三峡移民安置小区

方案变更图

建设单位：明溪县城关乡人民政府

设计变更内容简述

变更后①-③轴立面图 1:100

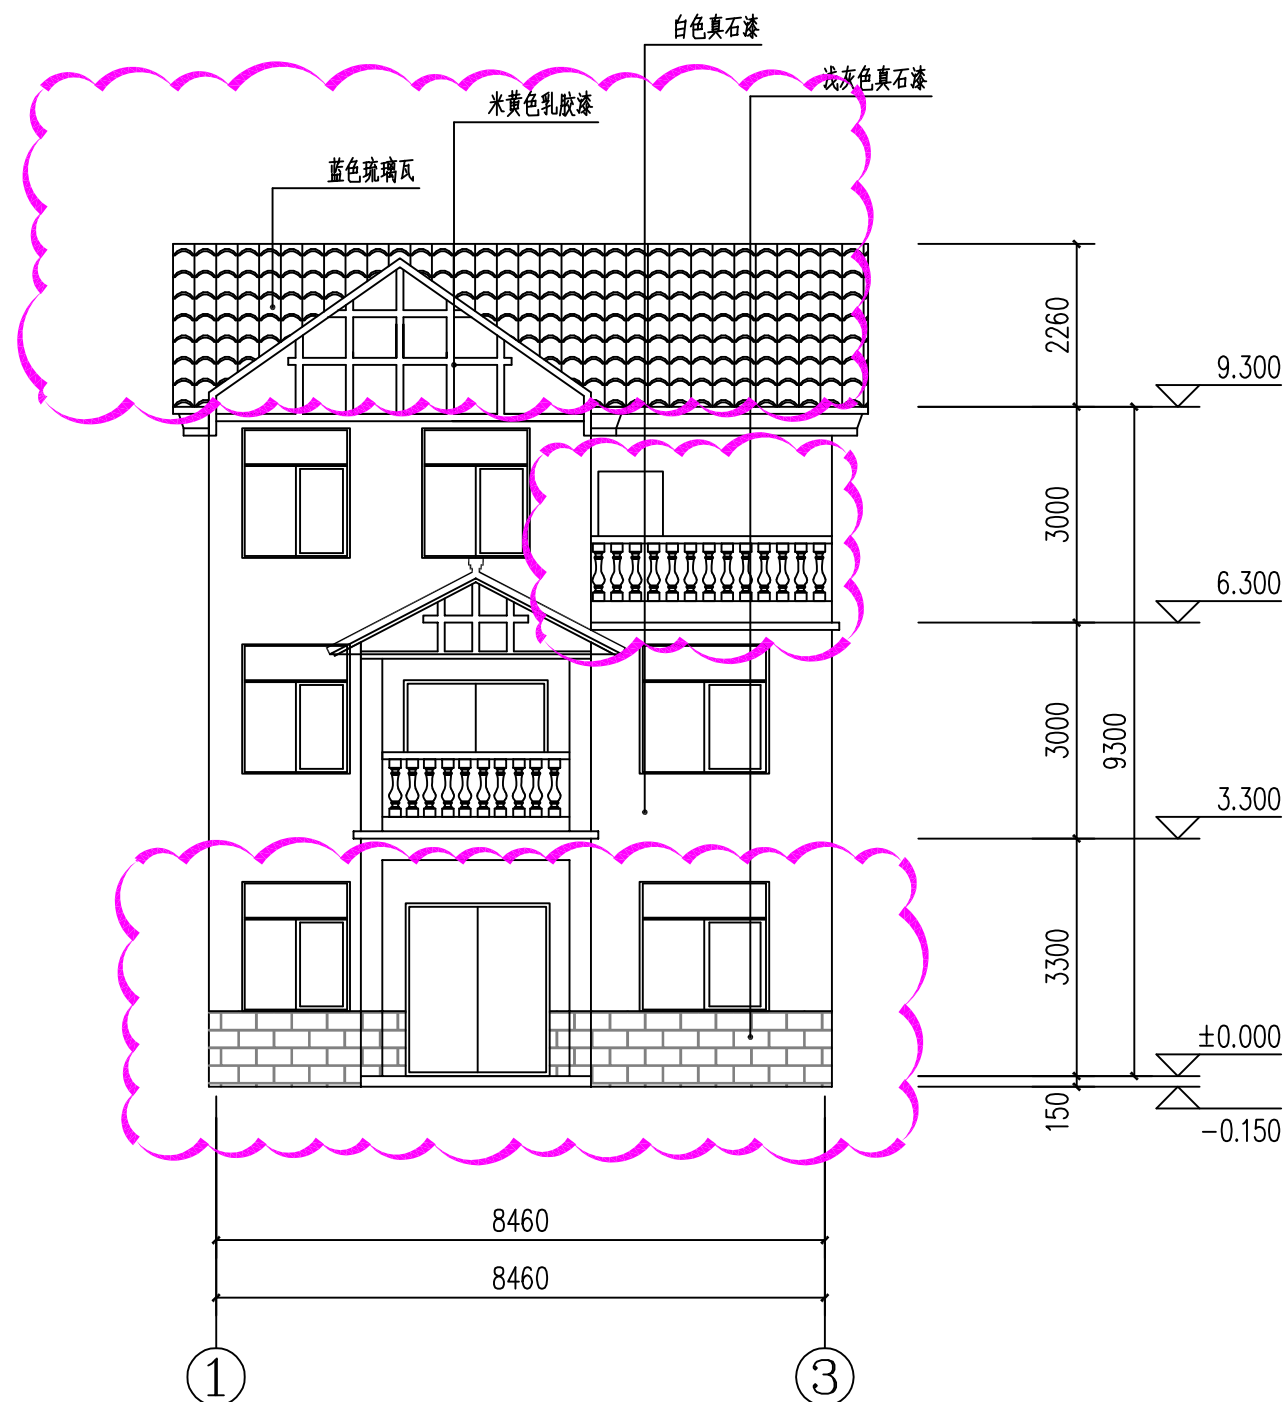
栏杆样式替换为葫芦形,一层青砖墙面变更为灰色真石漆墙裙,灰色琉璃瓦变更为蓝色琉璃瓦
室外台阶3步变更为1步

变更后③-①轴立面图 1:100

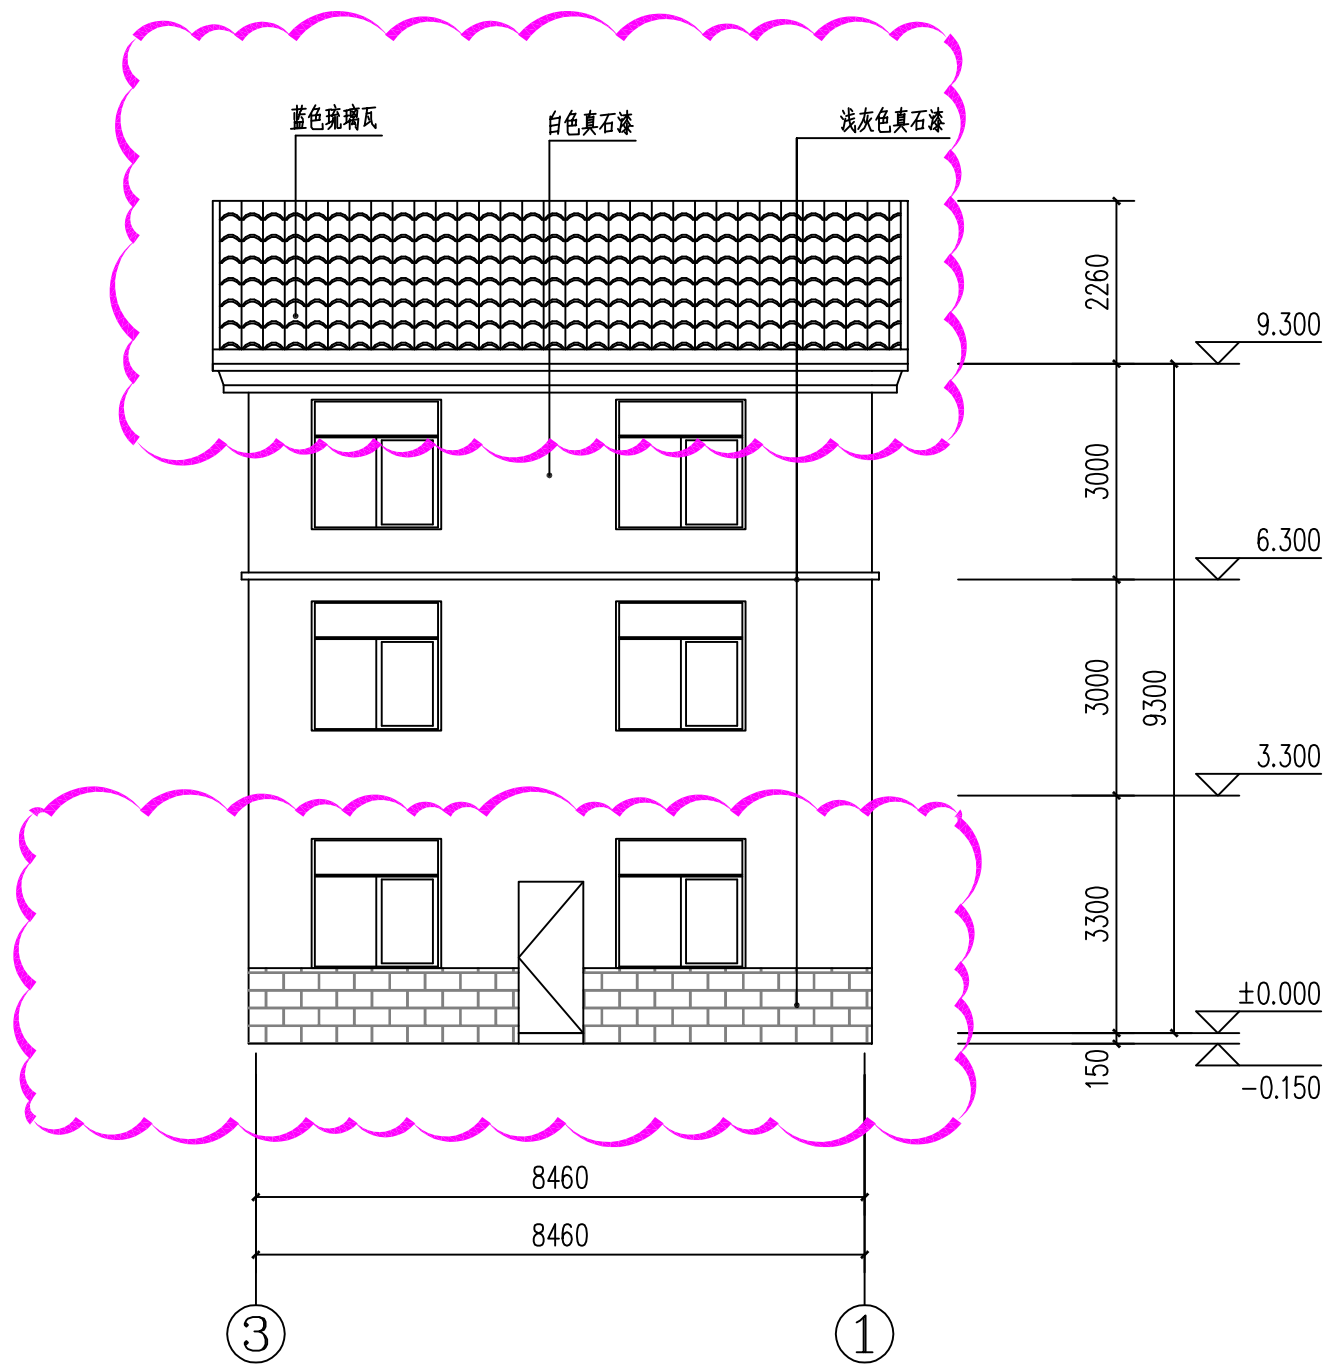
灰色琉璃瓦变更为蓝色琉璃瓦，一层青砖墙面变更为灰色真石漆墙裙
室外台阶3步变更为1步

变更后A-E轴立面图 1:100

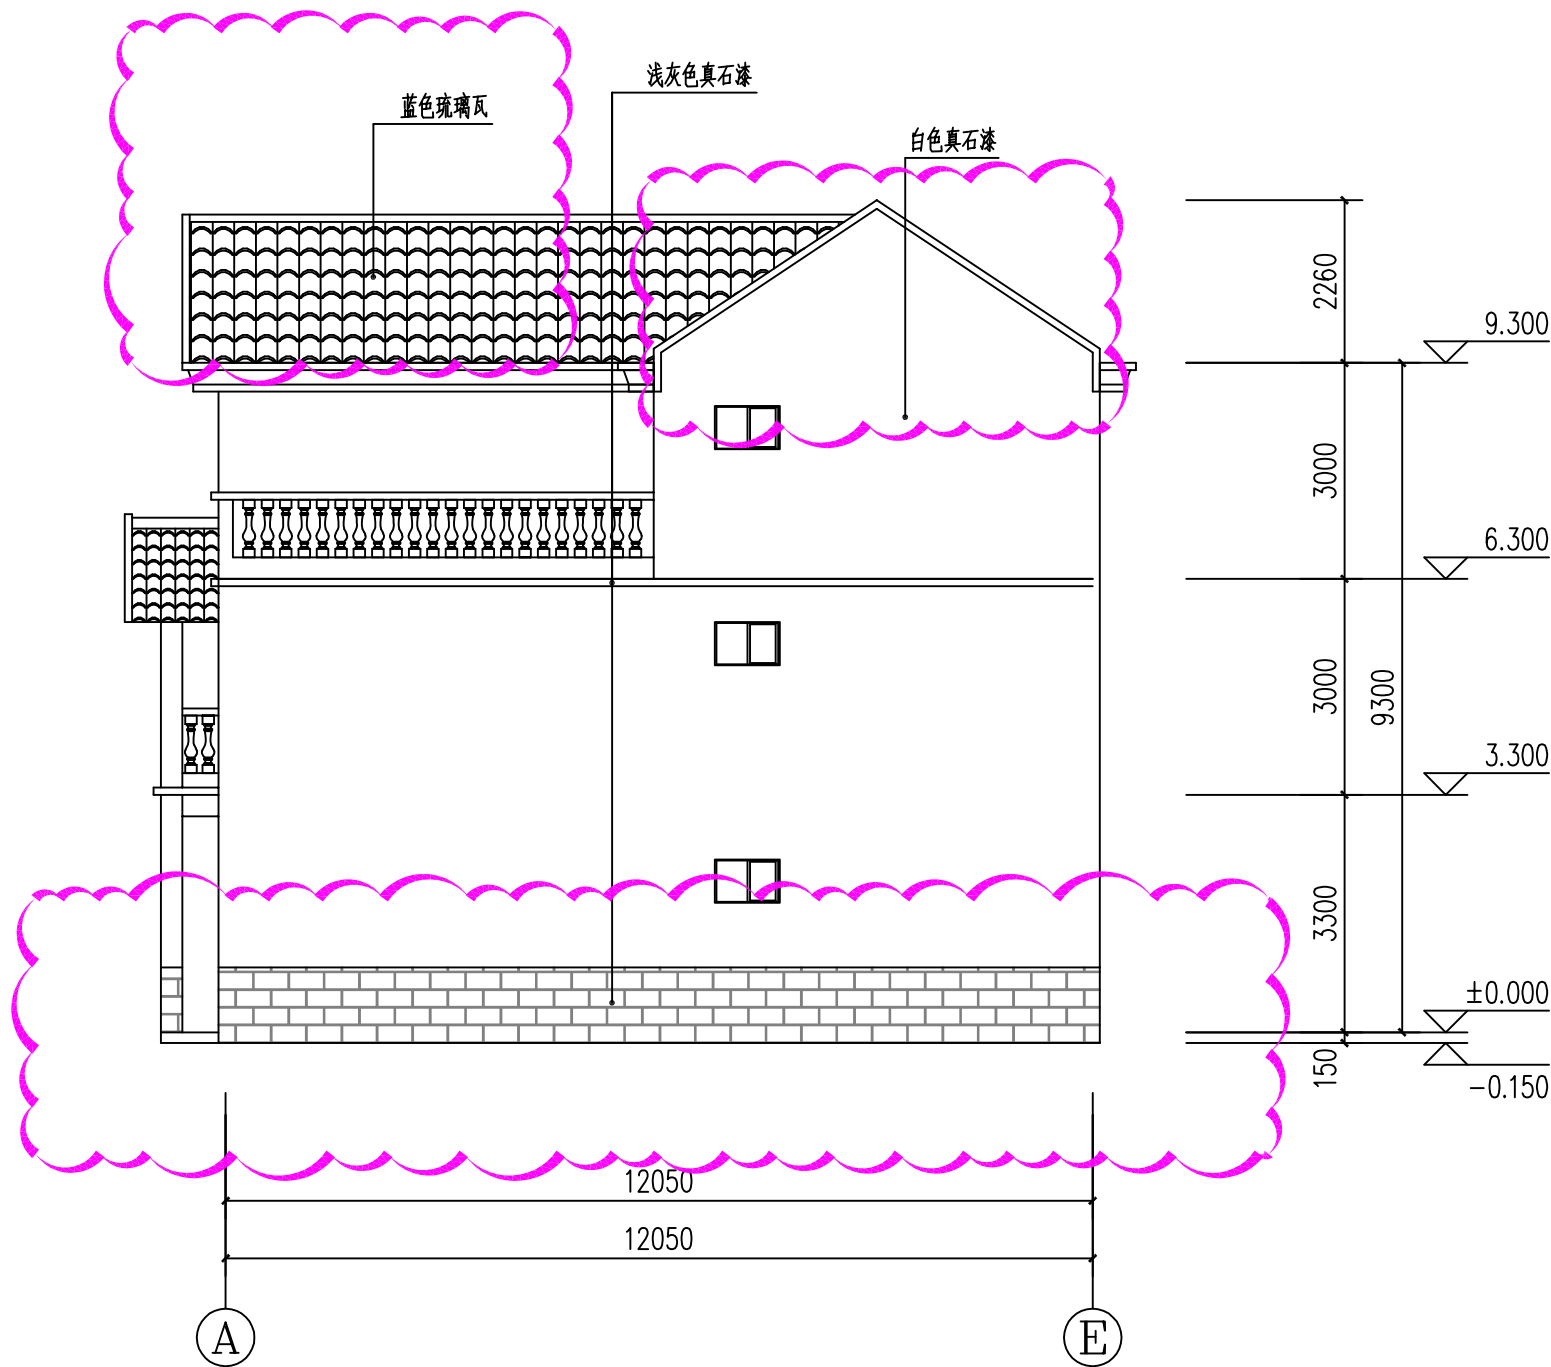
灰色琉璃瓦变更为蓝色琉璃瓦，一层青砖墙面变更为灰色真石漆墙裙，100宽木纹色线条取消
室外台阶3步变更为1步

变更后(A)-(E)轴立面图 1:100

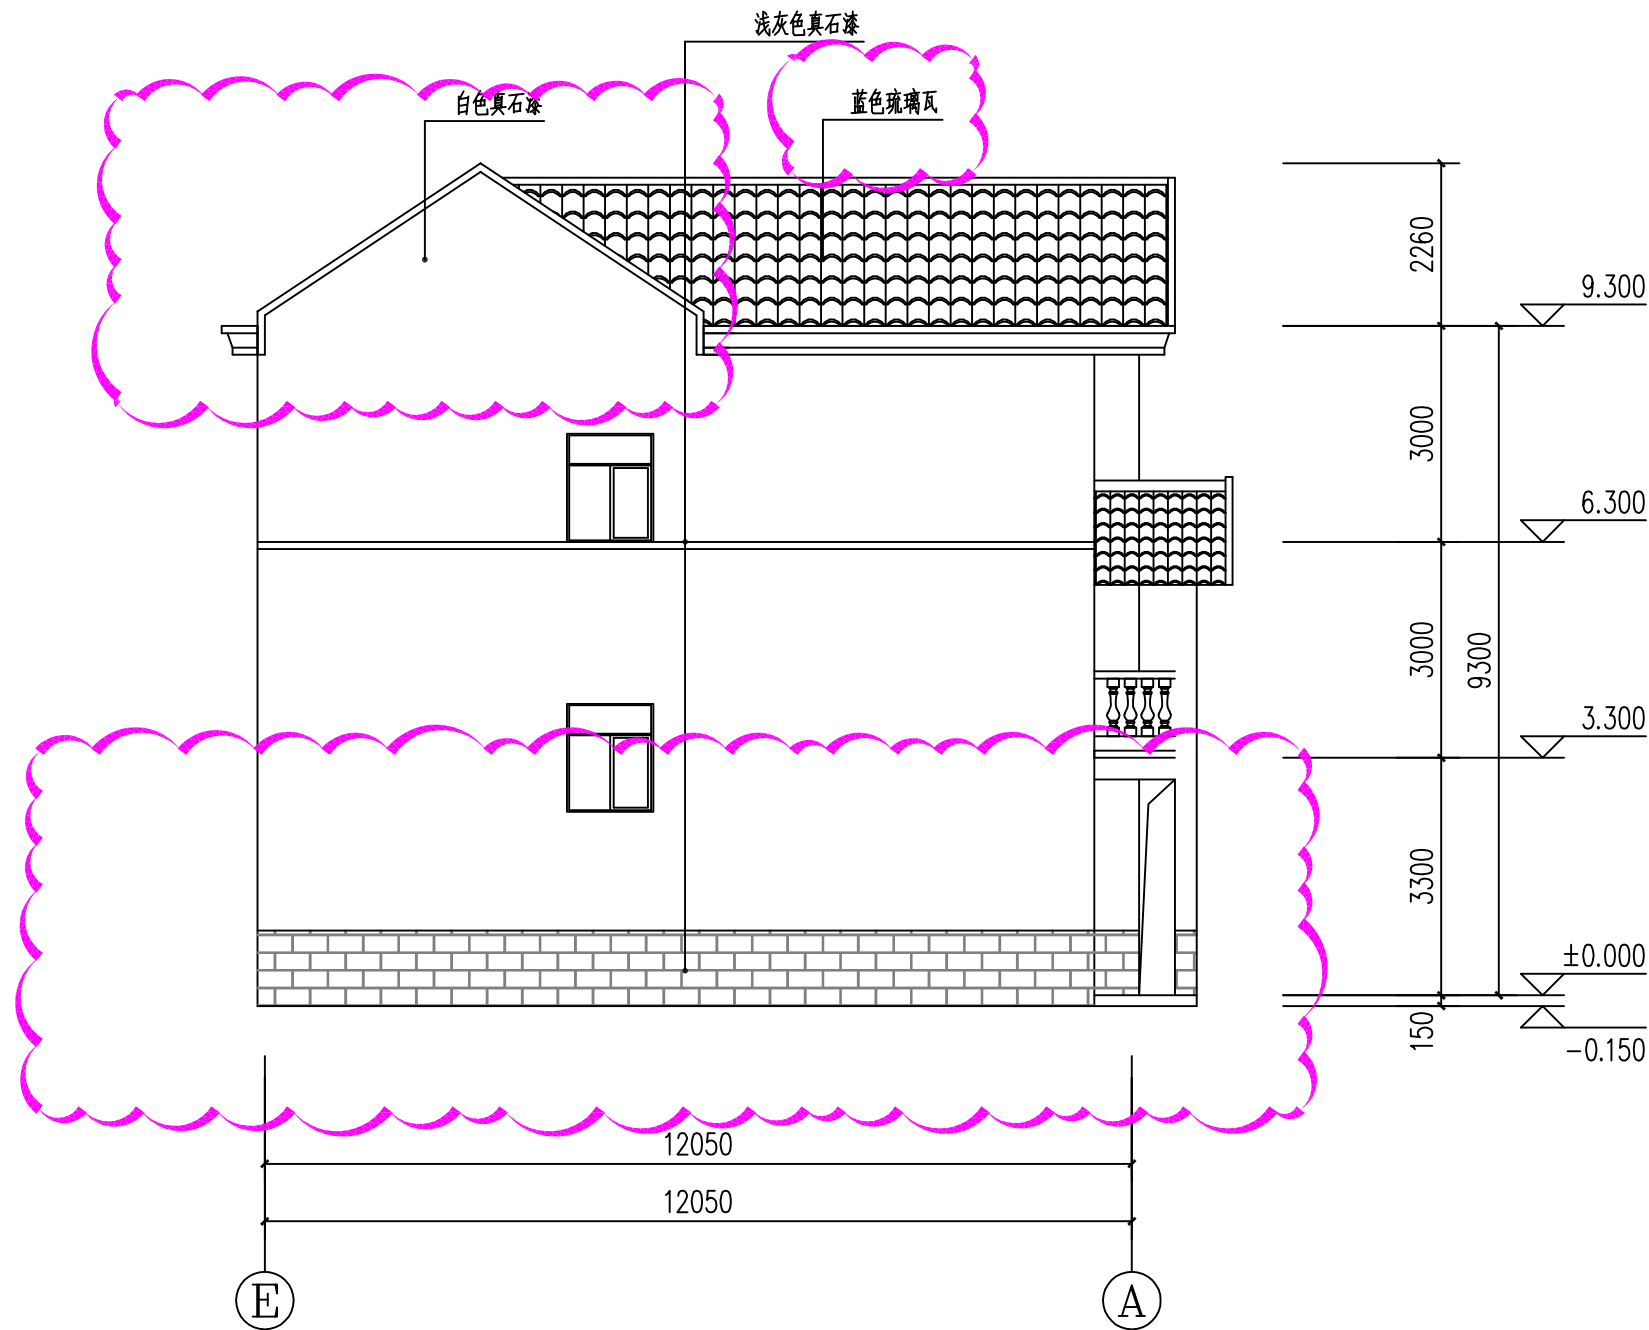
灰色琉璃瓦变更为蓝色琉璃瓦,一层青砖墙面变更为灰色真石漆墙裙,100宽木纹色线条取消
室外台阶3步变更为1步
